Inspraak- en reactiebundel

**Zienswijzen en reacties op Ontwerpbesluiten 'WINDPLAN
BLAUW'**

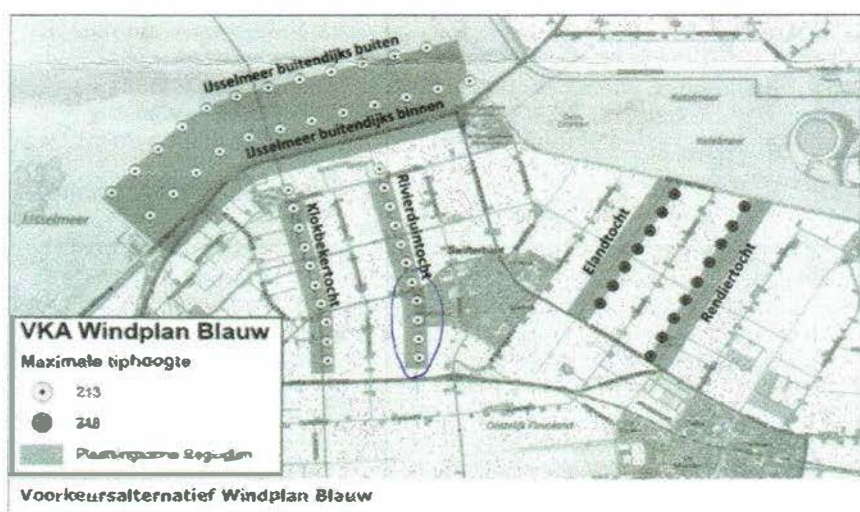
- De beoogde tiphoogtes van 213 m. boven N.A.P. en 248 m. boven N.A.P. af te wijzen en te verlagen naar een overlast vermijdend niveau zodat knipperende veiligheidslichten niet nodig zijn.
- De vijf beoogde windmolens direct aan de rand van Swifterbant (de zgn. uitbreiding Rivierduintoht: RD01, RD02, RD03, RD04 (en RD05)) af te keuren.
- De beoogde krachtigere turbines alleen (gedeeltelijk) in het te saneren gebied toe te staan en het gebied tussen Swifterbant en Dronten windmolenvrij te laten.

2.2 Afstand en hoogte turbines Windplan Blauw tot eiland Maxima-centrale

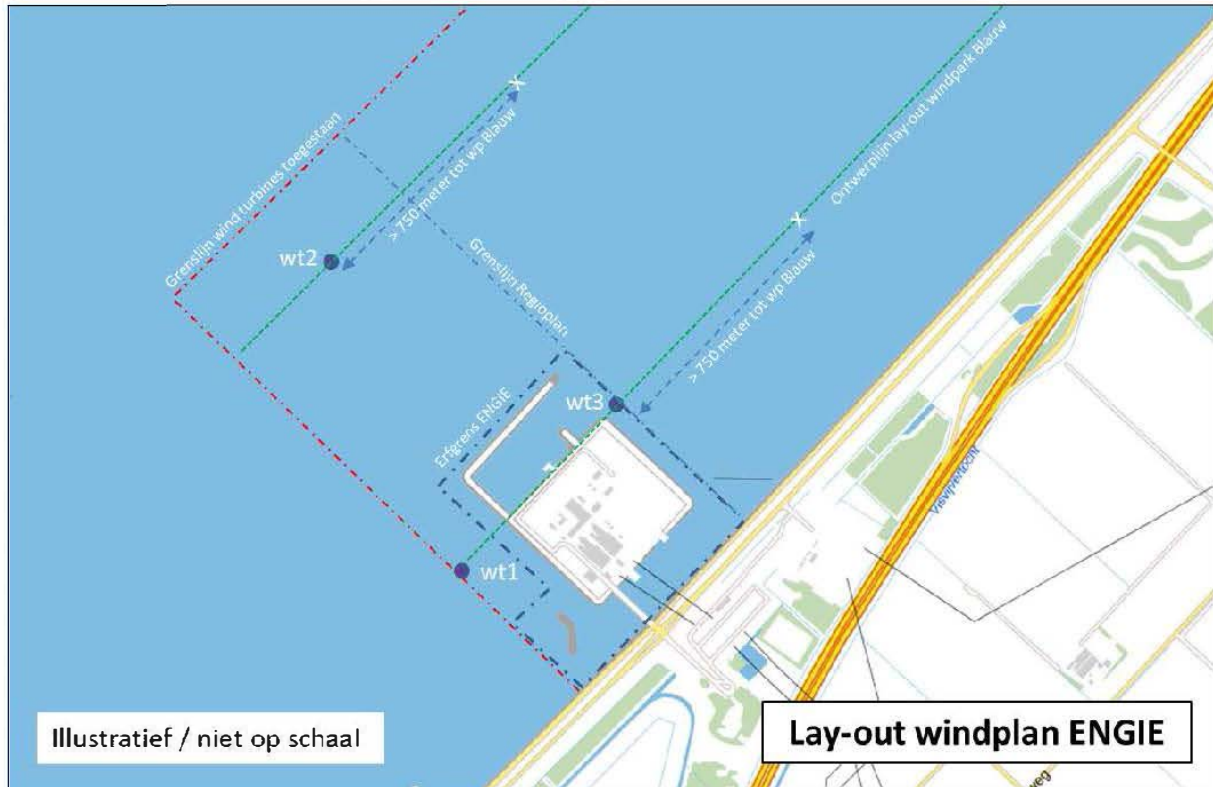
21. ENGIE verzet zich tegen de hoogte van de hierboven aangeduide, te realiseren windturbines en de positie van die turbines, zoals die hoogte en positie uit de ontwerpbesluiten blijken. Volgens planvoorschrift 4.2 is ter plaatse van de aanduiding 'specifieke bouwaanduiding - 1' een tiphoogte van ten hoogste 213 m toegestaan. Bij dergelijke hoge windturbines dient, teneinde een goede windvang te bevorderen en turbulentie-invloeden op naburige windturbines te voorkomen, een afstand van minimaal ongeveer 750 m tussen de windturbines onderling aangehouden te worden. De kortste afstand tot het eiland van de Maxima-centrale is slechts zo'n 500 m. De afstand tot de "aanduiding vestigingsplaats grootschalige elektriciteitsopwekking Flevo" uit het Besluit algemene regels ruimtelijke ordening (**Barro**) (zie ook randnummer 35 hieronder) is zelfs maar zo'n 150 m. Tussen de windturbines waartegen deze zienswijze zich richt, zit onderling telkens zo'n 700 m. Als ENGIE voor de door haar te realiseren windturbines op 750 m (of "slechts" op die 700 m) afstand van de windturbines van Windplan Blauw moet blijven, heeft zij geen of vrijwel geen mogelijkheden tot het realiseren van windturbines op en nabij het eiland van
